**AVIS RELATIF À LA PROTECTION
CONTRE LES EVENTUELS EFFETS NOCIFS ET NUISANCES
PROVOQUÉS PAR LES RAYONNEMENTS NON IONISANTS
GÉNÉRÉS PAR DES ANTENNES ÉMETTRICES STATIONNAIRES**

Commune : MONT-SAINT-GUIBERT - Exploitant : PROXIMUS

Référence exploitant : 10MGU_00

Rapport n° 2225 / 2023

Figure 1 : Vue en plan des lieux de séjour et des points de contrôle

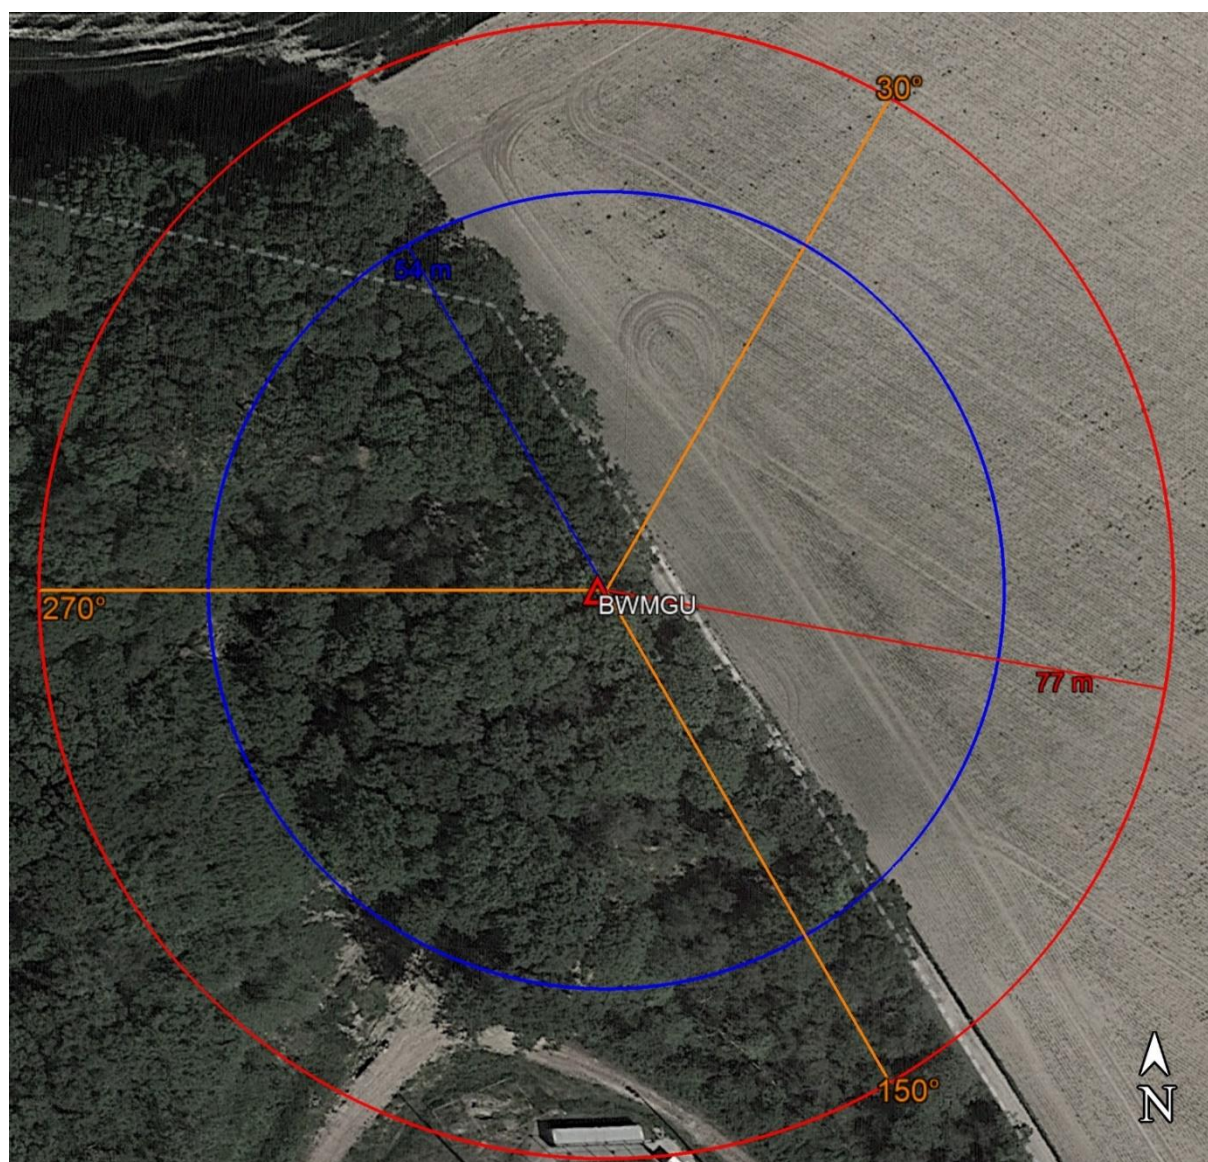
N° point de contrôle	LS	Atténuation (dB)	Indice d'exposition relatif à la limite par installation IE_i
Aucun lieu de séjour ne se trouve dans la zone où la limite d'immission pourrait être atteinte

En ce qui concerne les antennes de l'installation mentionnées dans le tableau 1, la distance maximale à laquelle la limite pourrait être atteinte, à l'extérieur, est égale à 74,2 m. S'il n'y a pas de LS à une distance inférieure, les antennes respectent forcément la limite d'immission.

Dans le cas des LS situés à l'intérieur des bâtiments, une atténuation d'obstacle est prise en compte et il en résulte que la distance maximale à laquelle la limite pourrait être atteinte se réduit à 52,5 m.

Figure 2 : Vue en plan des installations d'antennes dans un rayon de 300 mètres autour de l'installation faisant l'objet de la demande d'avis

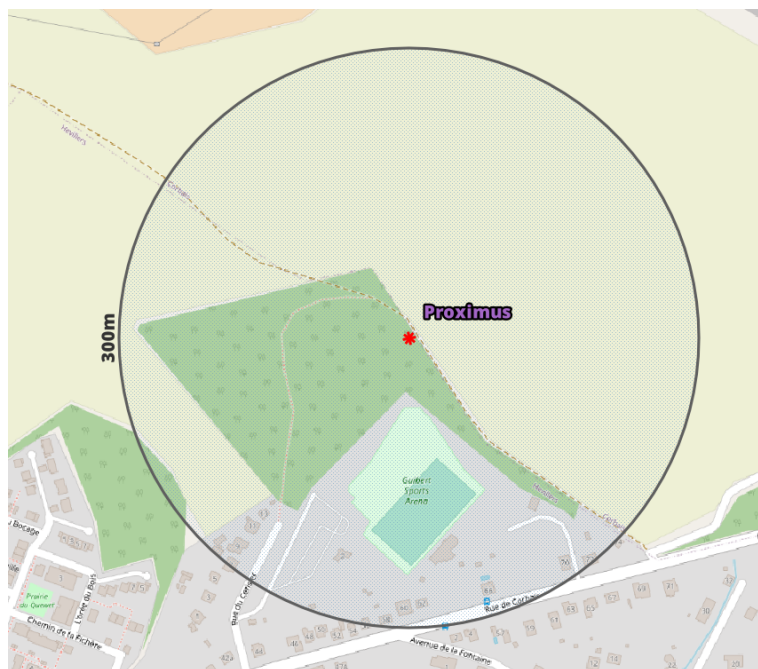
Compte tenu du nombre d'installations localisées dans la figure 2, il apparaît que l'intensité du rayonnement électromagnétique généré, dans les lieux de séjour situés à proximité de l'installation référencée dans le paragraphe 2, par l'ensemble des antennes émettrices stationnaires de l'ensemble des exploitants du même site d'antennes émettrices stationnaires respecte la limite fixée à l'article 4, § 2 du décret.
